HENVENDELSER MODTAGET I HØRINGSPERIODEN

VEJÆNDRINGER RYVANGS ALLÉ OG SVANEMØLLEVEJ

Offentlig høringsperiode fra den 8. december 2020 til den 19. januar 2021.

Høringssvar 19 modtaget 20. januar 2021 kl. 14:50 Georg Christiansen Hovedstadens Beredskab

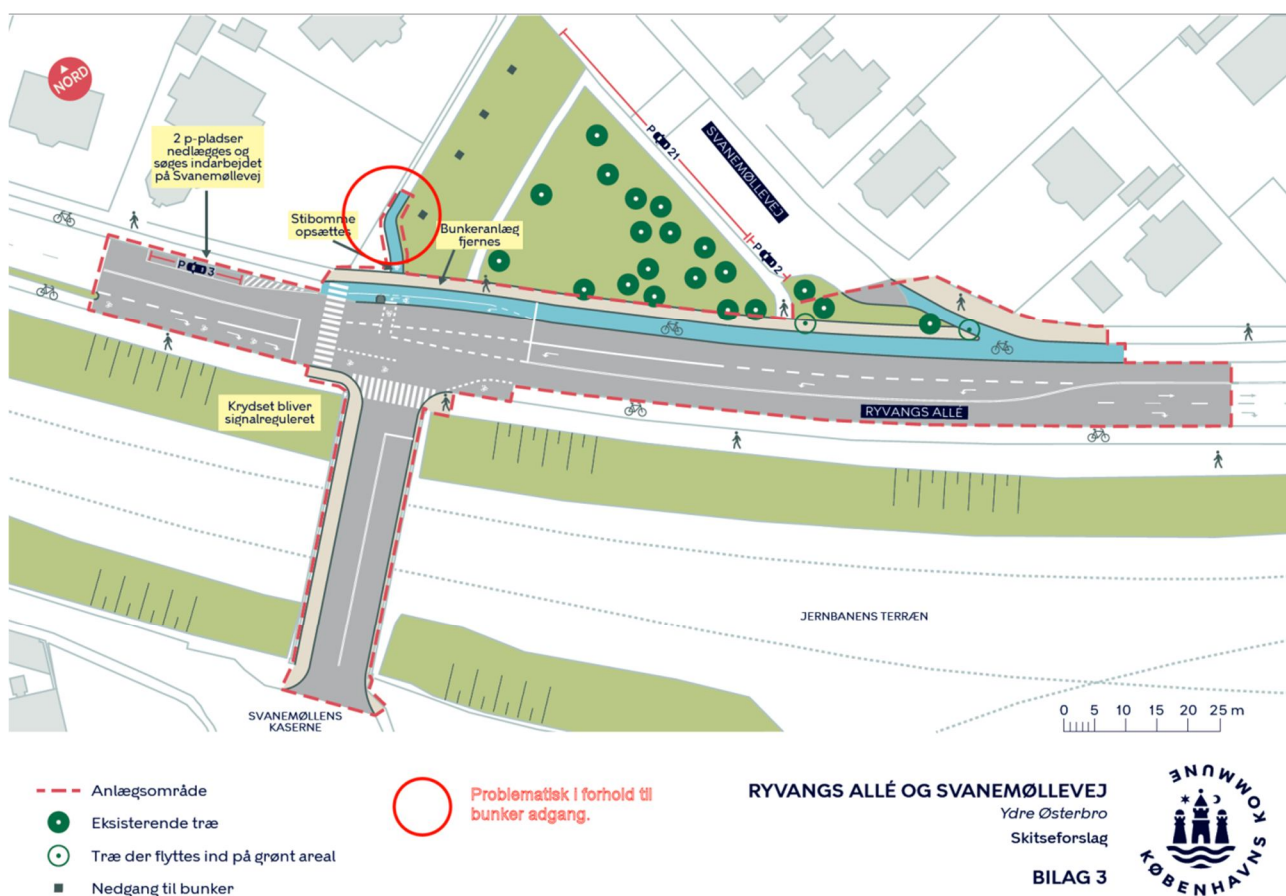
Jeg har følgende anke til projektet.

En bunker kan fjernes for at give plads til vejudvidelsen – men at der etableres cykelsti foran den næste bunker skader muligheden for den udlejningsforretning vi er ved at skabe i disse anlæg. De er allerede delvist klargjort til udlejning.

Rød cirkel angiver området.
